Informe: LM-PI-AT-88-2018

PRÁCTICAS CONSTRUCTIVAS EN OBRAS DE CONSERVACIÓN VIAL DE LA RED VIAL NACIONAL PAVIMENTADA

LICITACIÓN PÚBLICA 2014LN-000018-0CV00

Departamento encargado del proyecto: Gerencia de Conservación de Vías y Puentes. CONAVI.

Figura 2. Ubicación de los puntos con exudación. Fuente: LanammeUCR

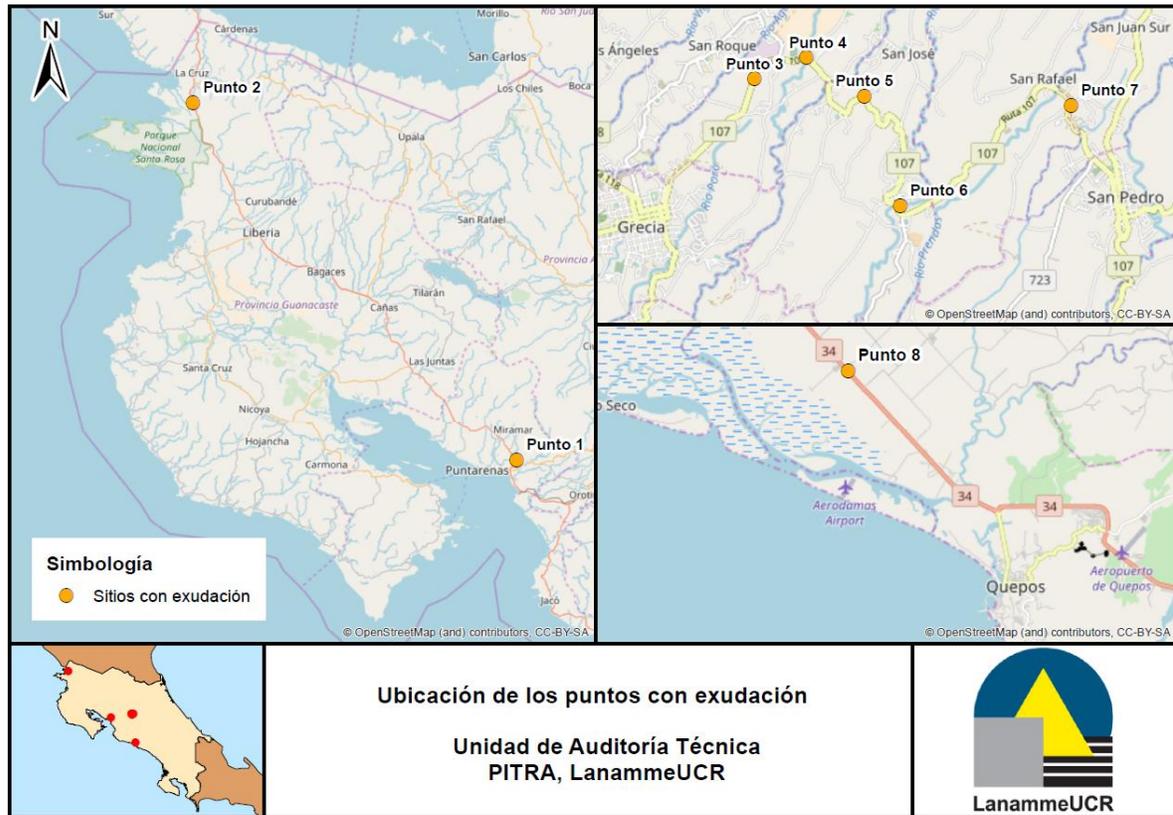
Con base en las visitas técnicas realizadas por el equipo auditor entre los meses de enero y junio de 2018 a los diferentes frentes de conservación vial del país, se evidenció exudación en la superficie de pavimentos asfálticos construidos recientemente, específicamente en las capas asfálticas colocadas en la Rutas Nacionales 1, 34 y 107. En el presente hallazgo se hace referencia a algunos de los puntos con exudación observados en estas rutas, cuya ubicación se detalla en la Figura 2.

Además, en la siguiente secuencia fotográfica (de la Fotografía 7 a Fotografía 14) se ilustra la condición de cada uno de los puntos referidos en la Figura 2.

Figura 3. Condición de la carretera según el coeficiente de rozamiento de pavimentos (Grip Number) en el tramo ubicado entre Miramar y Barranca.

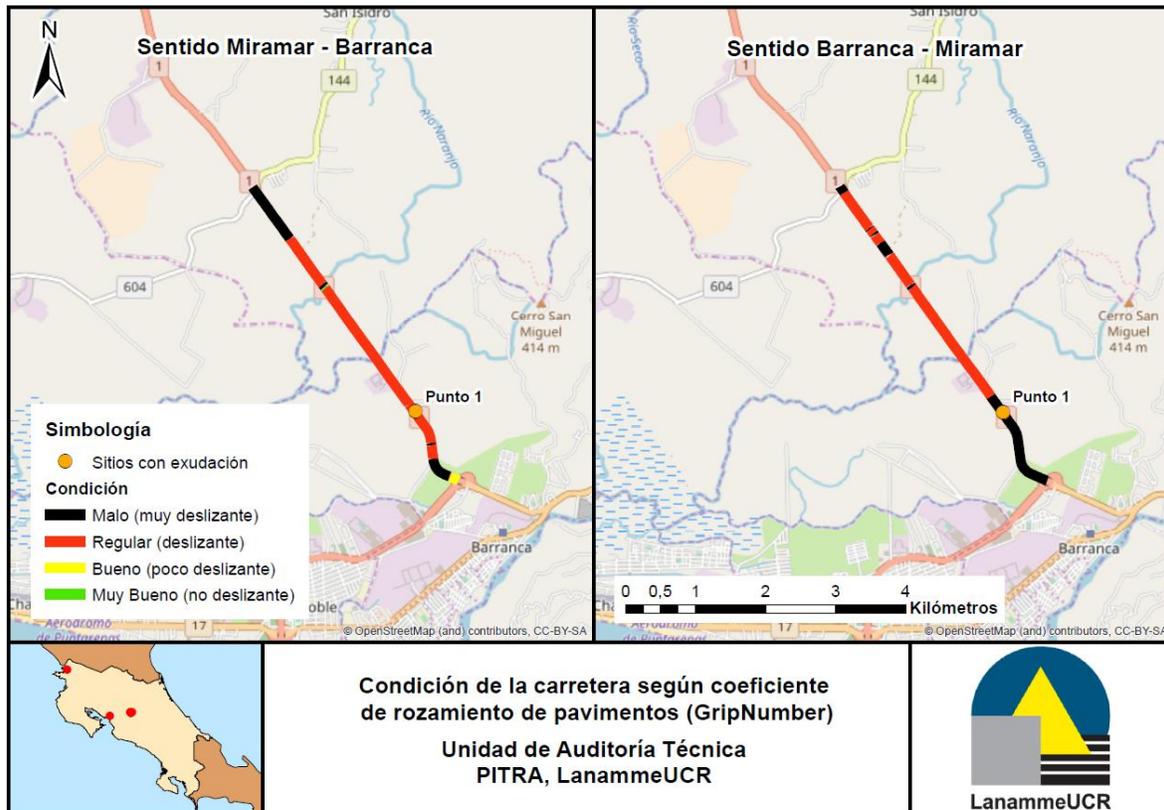
En la Figura 3 se detalla la ubicación del Tramo 1 y su condición en términos de fricción superficial (según los parámetros de la Tabla 4) para los dos sentidos de circulación vehicular. A partir de esta Figura se identifica que el tramo analizado está compuesto en su mayoría por secciones en una condición mala y regular de fricción superficial.

Figura 4. Distribución de frecuencias acumuladas para el coeficiente de fricción superficial en el tramo ubicado entre Miramar y Barranca.

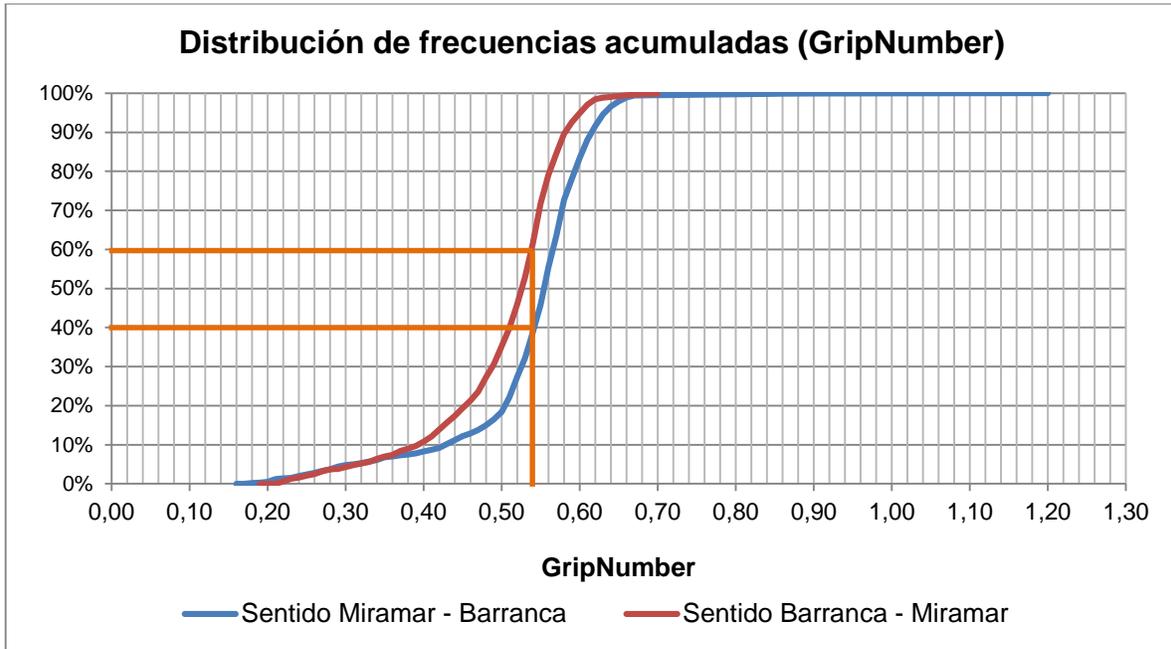
De este modo, y con base en la distribución de frecuencias mostrada en la Figura 4 se determinó que para el sentido Miramar – Barranca un 40% de los datos no tenía un coeficiente de fricción aceptable, mientras que para el sentido Barranca – Miramar este porcentaje incrementó a 60%.

Como antecedente a la exudación observada en esta zona de conservación vial (3-1), el 18 de octubre de 2017 esta Unidad de Auditoría Técnica envió el oficio LM-AT-130-2017, donde se alertó sobre condiciones de exudación en la sección de control 60240 (Límite provincial Puntarenas/Guanacaste – Límite cantonal Puntarenas/Montes de Oro[Q. Palo]) y se solicitó hacer de nuestro conocimiento las acciones correctivas a realizar para corregir estos deterioros que ponen en riesgo la seguridad vial de los usuarios de esta vía; sin embargo, a la fecha de entrega del informe, no se ha recibido respuesta alguna donde se señalen acciones correctivas realizadas o por realizar.

Figura 5. Condición de la carretera según el coeficiente de rozamiento de pavimentos (Grip Number) en el tramo ubicado entre Grecia – San Pedro de Poás.

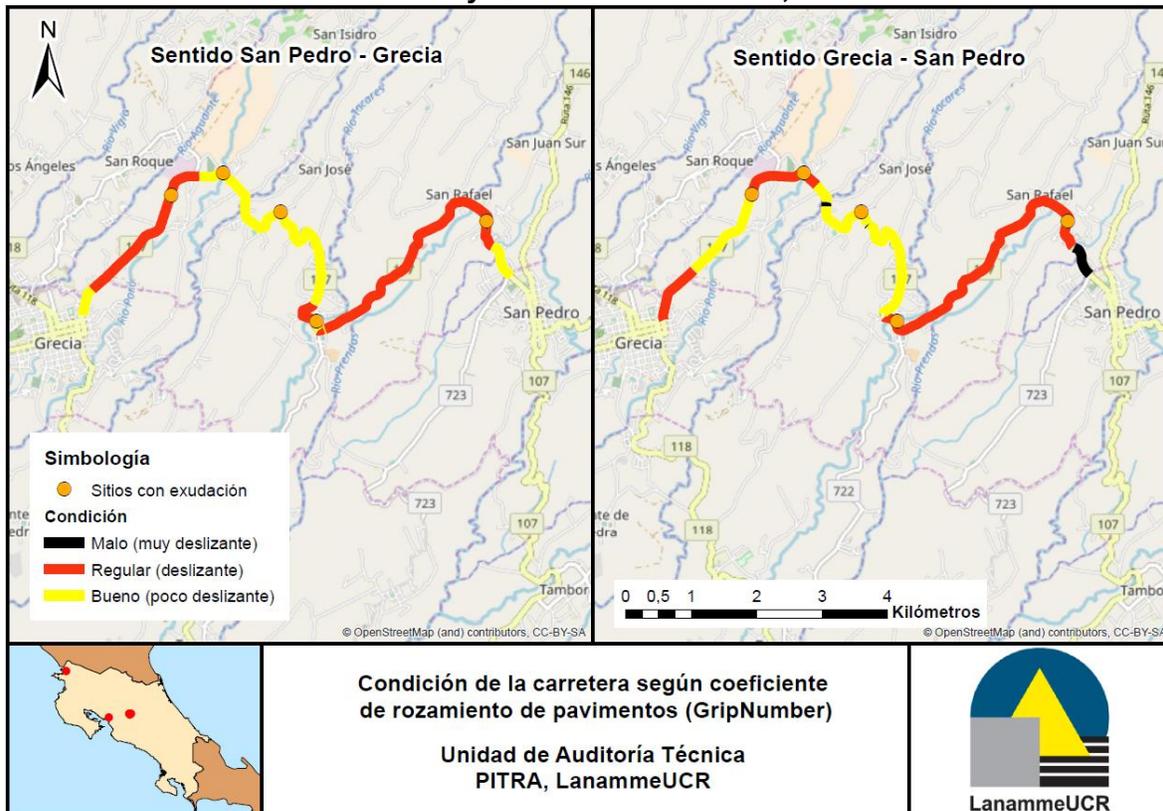
En la Figura 5 se detalla la ubicación del Tramo 2 y su condición en términos de fricción superficial (según los parámetros de la Tabla 4) para los dos sentidos de circulación vehicular. A partir de esta Figura se identifica que el tramo analizado está compuesto en su mayoría por secciones en una condición regular y buena de fricción superficial, con algunos tramos más pequeños en condición mala (muy deslizante).

Figura 6. Distribución de frecuencias acumuladas para el coeficiente de fricción superficial en el tramo ubicado entre Grecia y San Pedro de Poás.

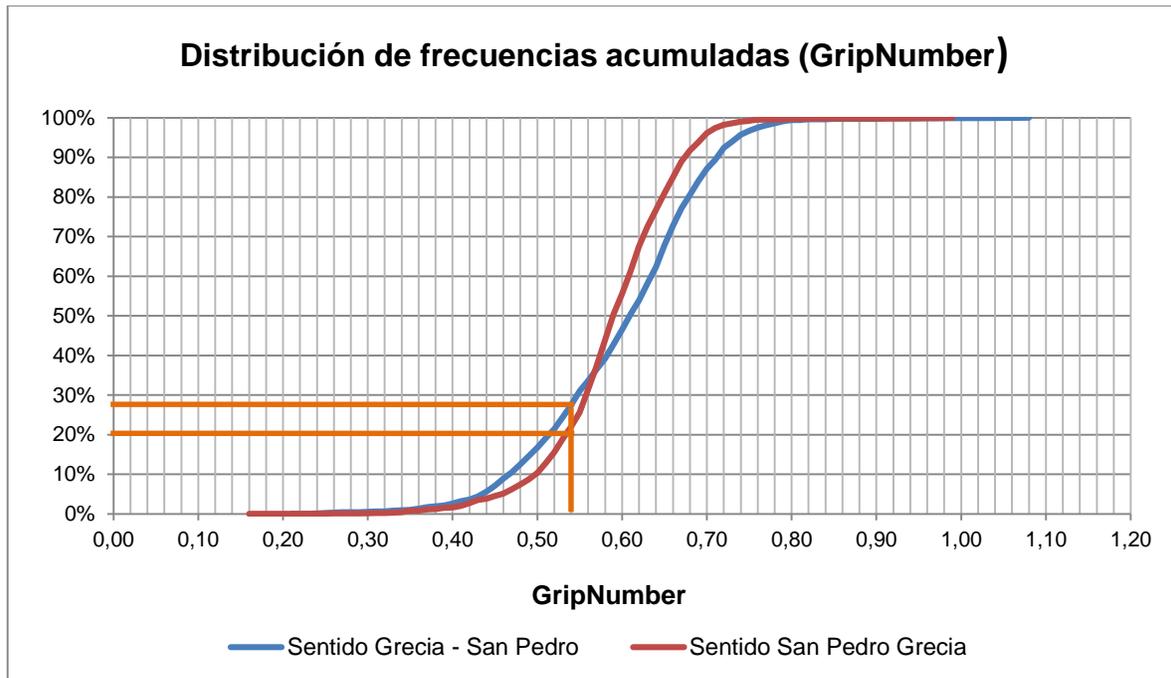
El análisis de frecuencias acumuladas nuevamente se realizó considerando un coeficiente de fricción límite aceptable de 0,54. Con base a esto se determinó que para el sentido San Pedro - Grecia un 20% de los datos no tenía un coeficiente de fricción aceptable, mientras que para el sentido Grecia – San Pedro este porcentaje incrementó a 29% (ver Figura 6).

Como complemento a las situaciones observadas en este tramo de la Ruta Nacional 107 debe aclararse que en una vista realizada más recientemente a esta Ruta (21 de junio de 2018) se observó que uno de los puntos registrados inicialmente con exudación en el presente hallazgo contaba con un microfresado en su superficie. De acuerdo con el ingeniero de la Administración encargado de esta zona, estos trabajos corresponden a un tramo donde se estaba probando una perfiladora para determinar si era conveniente su aplicación para la eliminación de la exudación observada en esta Ruta, determinándose que era factible su aplicación siempre y cuando el microfresado fuera uniforme (contrario a lo ocurrido en el tramo de prueba, ver Fotografía 15), para lo cual era necesario reemplazar uno de los componentes de la perfiladora utilizada.

Sobre este aspecto, es criterio del equipo auditor que el microfresado constituye una buena opción para mejorar las condiciones de fricción superficial de una carretera exudada y consecuentemente su seguridad vial. Sin embargo, también es criterio del equipo auditor que este tipo de intervenciones deben ser sometidas a un periodo de observación mayor por parte de la Administración, pues el desempeño de la carretera podría comprometerse con este tipo de técnicas que dejan partículas de agregado expuestas, propiciando una mayor susceptibilidad al daño por humedad de la carpeta asfáltica. Alternativas como: sellos de niebla “fogseals” o tratamientos superficiales inversos, complementados con un adecuado diseño y proceso constructivo podrían reducir el riesgo al daño por humedad señalado.

Fotografía 16. Ausencia de señalización sobre la realización de trabajos. Ruta 39, km 0+000 desde el cruce con la Ruta Nacional 1, Sección de control 19090. La Uruca (Ruta Nacional 108-hasta paso superior Ruta Nacional 1). Fecha:02 febrero 2018.

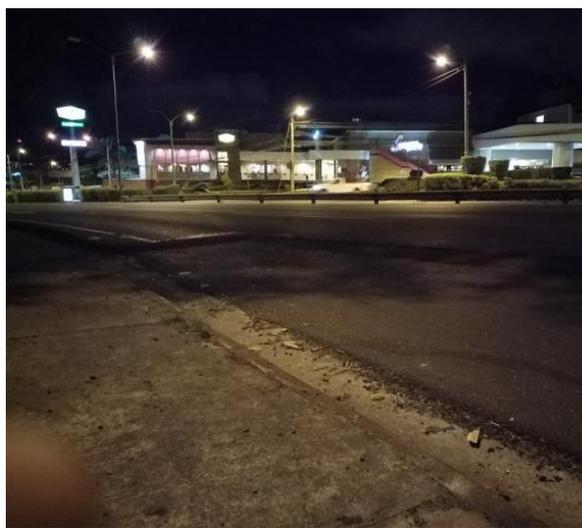
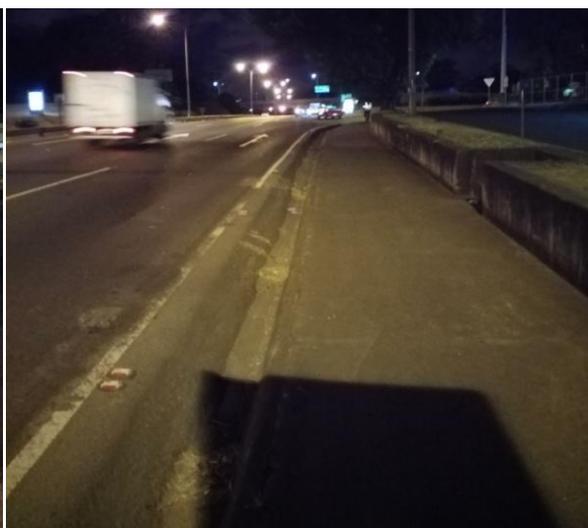
Sobre esta falta, a continuación, se presentan los casos evidenciados en varias zonas de conservación vial del CONAVI:

Fotografía 17. No se encontró señalización preventiva sobre el frente de conservación vial. Ruta 39, km 0+000 desde el cruce con la Ruta Nacional 1, Sección de control 19090 La Uruca (Ruta Nacional 108-hasta paso superior Ruta Nacional 1). Fecha:02 febrero 2018.

Sobre el frente de obra mostrado en la Fotografía 16 y en la Fotografía 17, la Administración contestó el oficio LM-AT-017-18 enviado el 8 de febrero de 2018 sobre observaciones sobre prácticas constructivas y condiciones del proyecto de la rehabilitación de la Ruta Nacional 39. En la respuesta emitida por la Administración mediante el oficio GCSV-09-2018-0753, se indicó que sí existió señalización fija y móvil en el proyecto. Sin embargo, la condición indicada en este hallazgo de auditoría técnica corresponde a la condición observada en el sitio durante la visita del Equipo Auditor.

Núcleos estación 0+050 LD

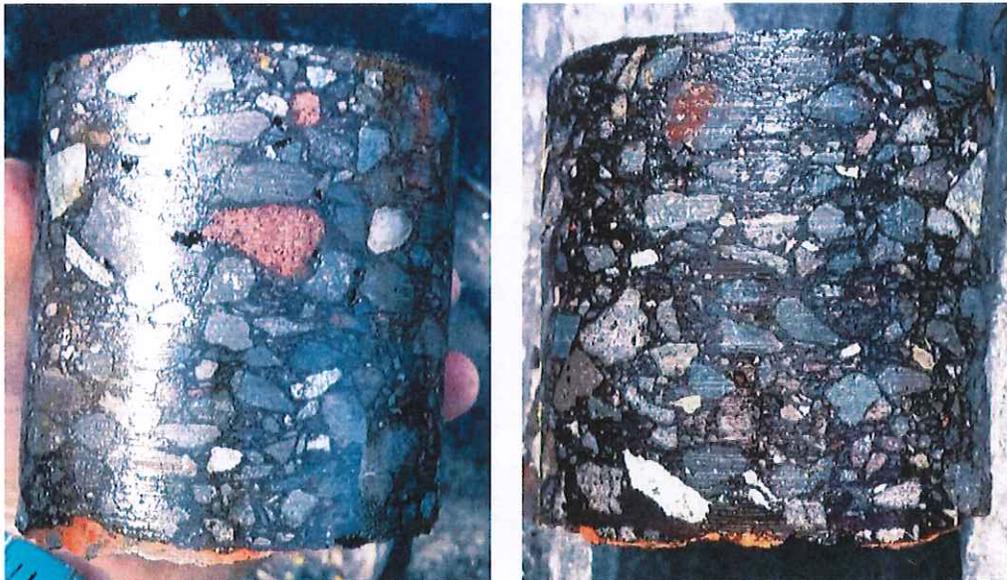
Como parte del seguimiento que se le dan a los proyectos, y al haber observado este fenómeno días atrás incluso antes de la notificación enviada por su persona, se procedió a realizar la extracción de núcleos en algunos puntos que presentan esta afectación, de los cuales en todos los sitios analizados se corroboró que la afectación es superficial y no hay afectación a lo largo del espesor de carpeta, por lo que no se puede considerar que exista un daño estructural.

Como lo muestran las fotografías adjuntas, es evidente que existe una película superficial de asfalto, no así en el espesor total de la carpeta.
